Groupe de travail des transports par voie navigable

Texte consolidé des amendements au Code européen des voies de navigation intérieure (résolution n° 24, révision 5)

Texte consolidé des amendements approuvés au Code européen des voies de navigation intérieure, révision 5, et des propositions d'amendements supplémentaires transmises par le Groupe d'experts du CEVNI

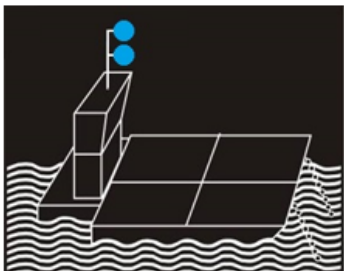
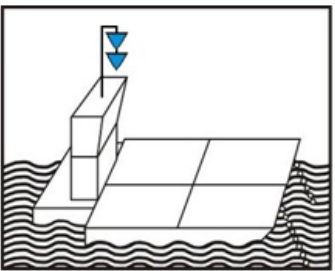
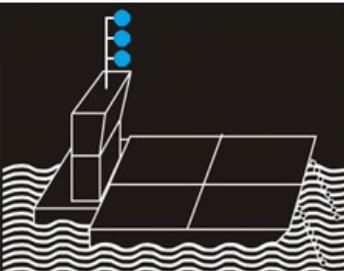
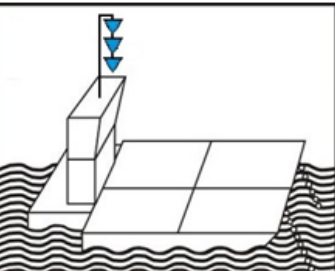
n°	Amendement	Introduit par
79	Ajouter les nouveaux croquis 35 bis et 35 ter:	ECE/TRANS/SC.3/W3/2021/1
	35 bis	
<p>Paragraphe 4 de l'article 3.14 : Signalisation supplémentaire des formations à couple effectuant certains transports de matières dangereuses, prescrite au paragraphe 2 de l'article 3.14, conformément aux prescriptions du paragraphe 7.1.5.0 ou du paragraphe 7.2.5.0 de l'ADN et du chapitre 3.2, tableau A, colonne (12) ou tableau C, colonne (19) de l'ADN.</p>		
	35 ter	
<p>Paragraphe 4 de l'article 3.14 : Signalisation supplémentaire des formations à couple effectuant certains transports de matières dangereuses, prescrite au paragraphe 3 de l'article 3.14, conformément aux prescriptions du paragraphe 7.1.5.0 ou du paragraphe 7.2.5.0 de l'ADN et du chapitre 3.2, tableau A, colonne (12) ou tableau C, colonne (19) de l'ADN.</p>		
80	Ajouter les nouveaux croquis 36 bis et 36 ter:	ECE/TRANS/SC.3/WP.3/2021/1

36 bis	
<p>Paragraphe 5 de l'article 3.14 : Signalisation supplémentaire des convois poussés par deux pousseurs placés côte à côte et effectuant certains transports de matières dangereuses, prescrite au paragraphe 2 de l'article 3.14, conformément aux prescriptions du paragraphe 7.1.5.0 ou du paragraphe 7.2.5.0 de l'ADN et du chapitre 3.2, tableau A, colonne (12) ou tableau C, colonne (19) de l'ADN.</p>		
	36 ter	
<p>Paragraphe 5 de l'article 3.14 : Signalisation supplémentaire des convois poussés par deux pousseurs placés côte à côte et effectuant certains transports de matières dangereuses, prescrite au paragraphe 3 de l'article 3.14, conformément aux prescriptions du paragraphe 7.1.5.0 ou du paragraphe 7.2.5.0 de l'ADN et du chapitre 3.2, tableau A, colonne (12) ou tableau C, colonne (19) de l'ADN.</p>
